Projet de Contournement  
Est de Rouen  
Liaison A28-A13

AVIS : « d'un sentiment de bon sens »

Sur le CONTOURNEMENT AUTOROUTIER DE ROUEN

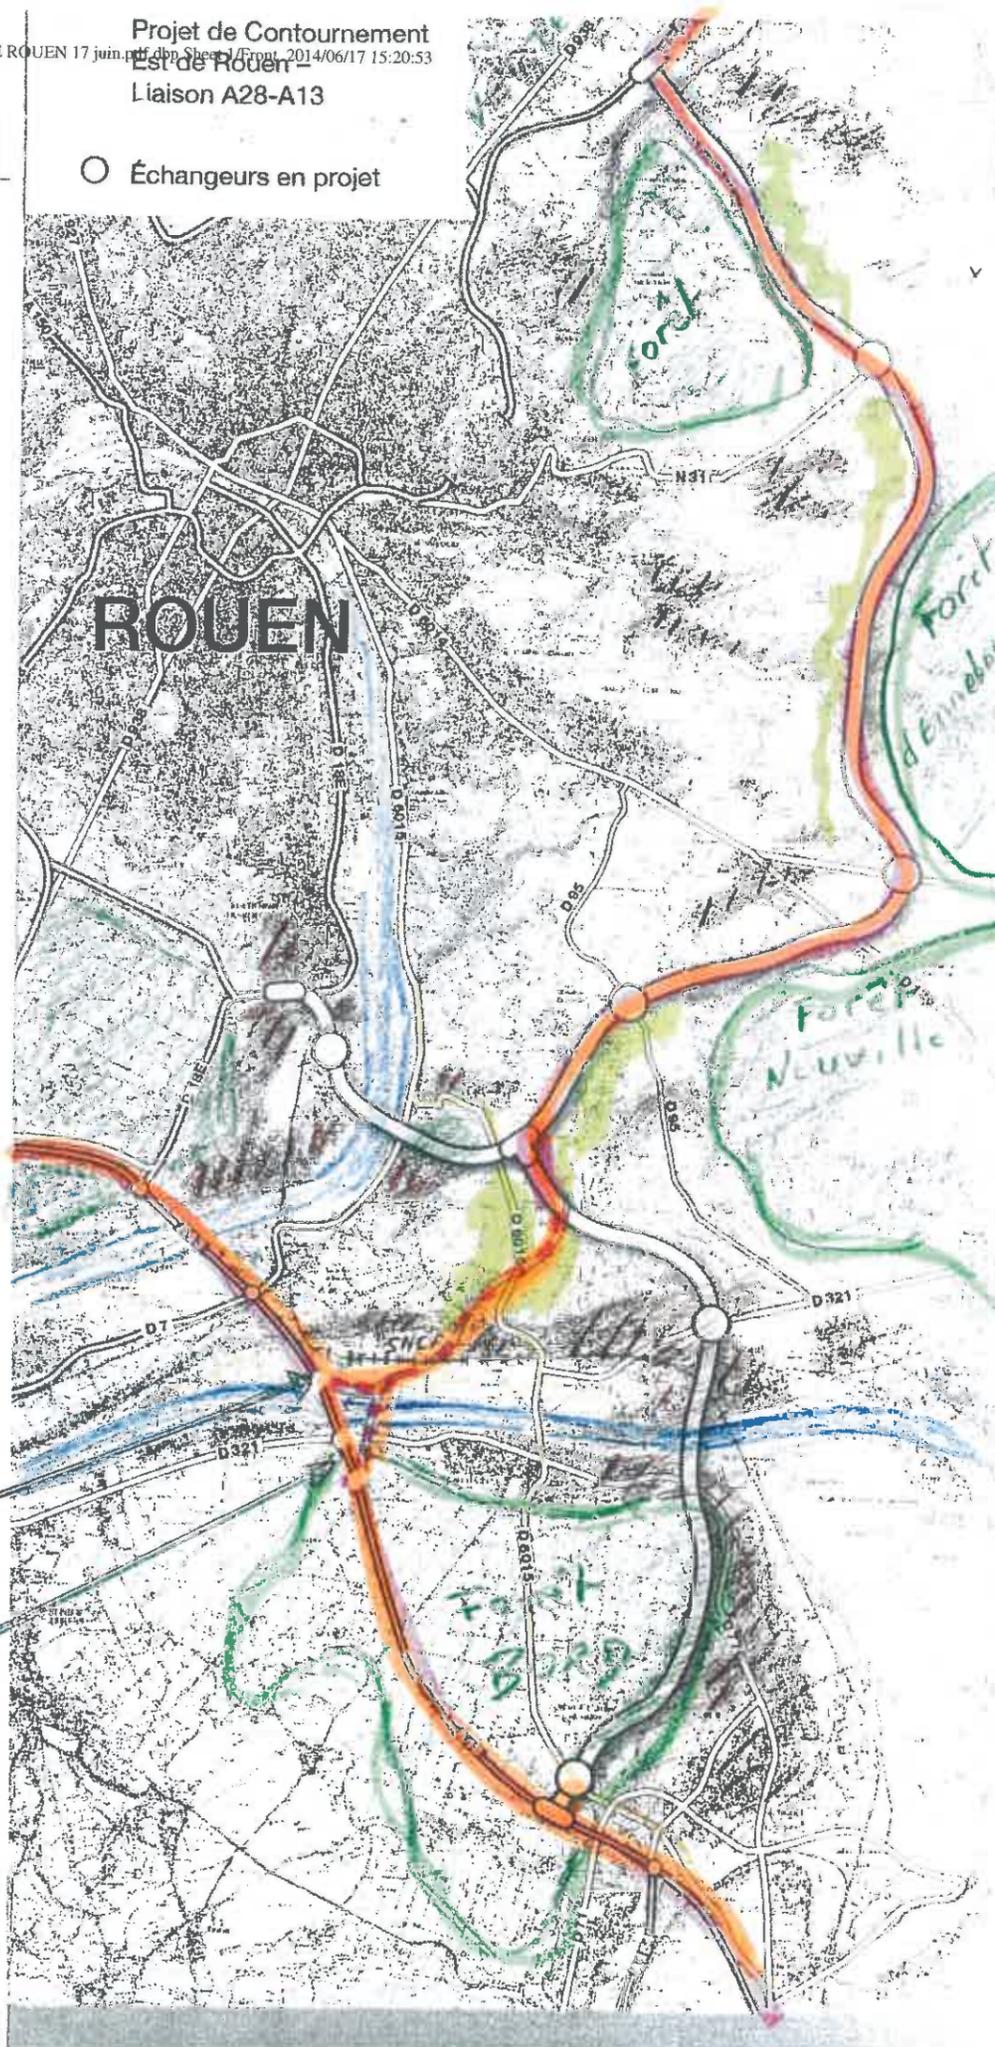
Les études se sont elles penchées pour cette partie SUD sur **l'alternative d'un possible tronçon autoroutier unique** aux lieu et place d'une séparation en deux branches, de l'actuel projet, l'une par St Adrien pour rejoindre les encombrements routiers des zones industrielles intramuros et l'autre pour aller se perdre en kilométrages côté forêt de Bord en double emploi avec les trois voies déjà existantes de l'A13, sans compter l'impact à cet endroit sur un important réseau urbain, Alizay, Pitre, les Damps, vallée de l'Eure, Léry, Val de Reuil.

**Ce tronçon autoroutier unique** (voir plan) qui croiserait la D 6015 sur le plateau d'Ymare et le plateau des Authieux ne traverserait il pas que des zones d'herbages, une petite zone d'entrepôts et très peu d'habitations, ceci jusqu'à sa descente vers le réseau SNCF à Sotteville sous le Val pour rejoindre, passé ce talus ferroviaire, la friche du bord de Seine où des prémices d'infrastructures de raccordements à l'A13 sont déjà présents ?

Par cette solution, le kilométrage de bitume n'en serait il pas conséquemment réduit (environ 2/3) ?

L'économie d'un pont n'en serait il pas aussi ainsi faite, puisqu'il ne s'agirait d'en construire qu'un seul entre Sotteville sous le Val et Criquebeuf sur Seine en parallèle avec celui déjà existant en profitant à cette occasion pour remanier l'échangeur de la sortie 20 (Criquebeuf, Pont de l'Arche) ?

Nous aurions ainsi (voir plan) **un échangeur complet en forme de grand triangle enjambant la Seine avec :**

**Ce triangle autoroutier à deux ponts contigus pour la réalisation d'un échangeur d'envergure regroupant la répartition des axes NORD/SUD/OUEST de part et d'autre des deux rives de la Seine** ne serait elle pas une solution à étudier aux lieu et place des deux branches dirigées vers Oissel et Val de Reuil

CARTE DES ENJEUX RENCONTRÉS

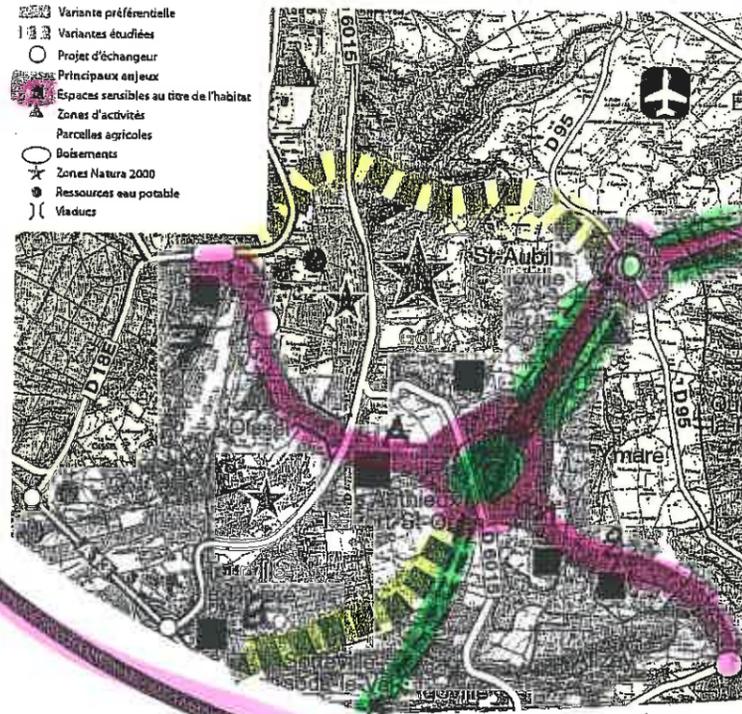
Tracé de l'actuelle enquête publique  
 7 espaces sensibles 1 à 6 et 7 :  
 Ymare, Quevreville la Poterie, Alizay,  
 Le Manoir, Les Damps, Lery, Val de Reuil

Tracé de notre hypothèse  
 2 espaces sensibles A et B :  
 Les Authieux, Sotteville sous le Val
